Dodatek č.2 ke Smlouvě o dílo

„Transformace Domova Háj IV. – Výstavba ambulantních služeb a denních aktivit“

Evidenční list změny stavby

Změnové listy

ZL7 Stavební práce 3

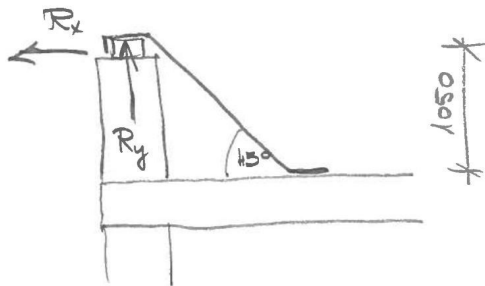
Popis změny, technické řešení : Úprava kotvení pozednice.
Původní řešení dle smluvní dokumentace : Kotvení pozednice pomocí ocel pásoviny.
Navržené řešení : Přiztužení věnců.
Zdůvodnění změny : Zjednodušení technického řešení kotvení pozednice se zachováním statického hlediska.
Dopad do termínu :NE

Č.	PČ	Typ	Kód	Popis	MJ	Množství	J.cena [CZK]	Cena celkem [CZK]	
1	324	K	80	210 Dodávka a montáž kotvení pozednice do ŽB panelového stropu z pásoviny 50/50 mm délky 1900 mm včetně povrchové úpravy, montážního materiálu a veškerého dalšího příslušenství, specifikace-viz v.č. 132	soubor	-12,000	800,00	-9 600,00	rozpočet
2	325	K	81	211 Dodávka a montáž kotvení pozednice do ŽB panelového stropu z pásoviny 50/50 mm délky 1900 mm včetně povrchové úpravy, montážního materiálu a veškerého dalšího příslušenství, specifikace-viz v.č. 132	soubor	-4,000	800,00	-3 200,00	rozpočet
3	78	K	417361821	Výztuž ztužujících pásů a věnců betonářskou ocelí 10 505 R12 64*0,89	t	0,057	45 000,00	2 565,00	rozpočet
				Vysvětlení Na základě vyjádření dodavatele stropních panelů bylo upraveno kotvení pozednice Projednáno se statikem					
				méněpráce				-12 800,00	
				vícepráce				2 565,00
